项目名称：新疆西域春乳业有限责任公司年产  
35万吨乳品改扩建项目

**建设项目环境影响报告书（表）  
专家技术复核意见表**

# 《新疆西域春乳业有限责任公司年产 35 万吨乳品改扩建项目环境影响报告表》 技术审查会会议纪要

## 新疆西域春乳业有限责任公司年产 35 万吨乳品改扩建项目 环境影响报告表修改意见

附图 5 乌昌石同防同治区域图

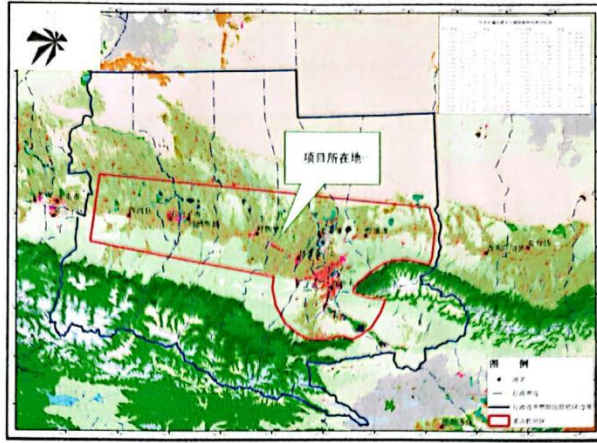
1. 结合现有工程验收数据或日常自行监测数据，完善现有工程污染物达标排放情况分析内容；细化原有工程各项目建设规模与环保手续履行的情况；补充项目与“乌-昌-石”联防联控区的位置关系，完善符合性分析。

修改说明：完善了现有工程污染物达标排放情况分析内容；细化了原有工程各项目建设规模与环保手续履行的情况，补充了本项目与“乌-昌-石”联防联控区的位置关系，完善了符合性分析。

本项目位于呼图壁县东郊种牛场，属于乌昌石同防同治区域图中的重点控制区，本项目在乌昌石同防同治区域图中的位置见附图 5。本项目生产用热采用燃气锅炉提供，在采取了有效的处置措施后，废气、废水污染物均可达标排放，颗粒物和二氧化硫的排放浓度满足《锅炉大气污染物排放标准》(GB13271-2014)表 3 规定的大气污染物特别排放限值，氮氧化物的排放浓度满足《关于开展自治区 2021 年度夏秋季大气污染防治“冬病夏治”工作的通知》文件的要求。废水满足《污水综合排放标准》（GB8978-1996）中的三级标准。因此，项目的建设符合《关于加强乌鲁木齐、昌吉、石河子、五家渠区域环境同防同治的意见》文件相关规定。

表 4-19 环保工程项目及投资估算

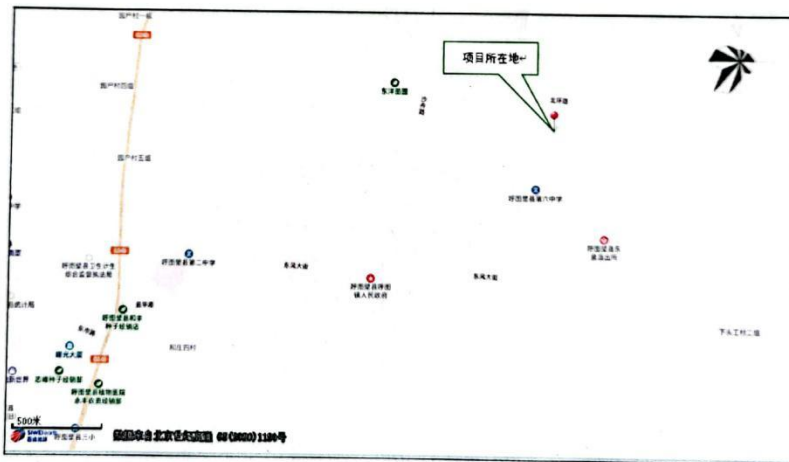
### 5. 核实环保投资、规范附图、附件；修改报告表不一致的内容。

修改说明：已核实环保投资，规范了附图附件，梳理全文，修改了报告表不一致的内容。

本项目总投资 4000 万元，环保投资 27 万元，占总投资的 0.68%。本项目环保工程主要包括废气治理工程、噪声治理工程，具体见表 4-19。
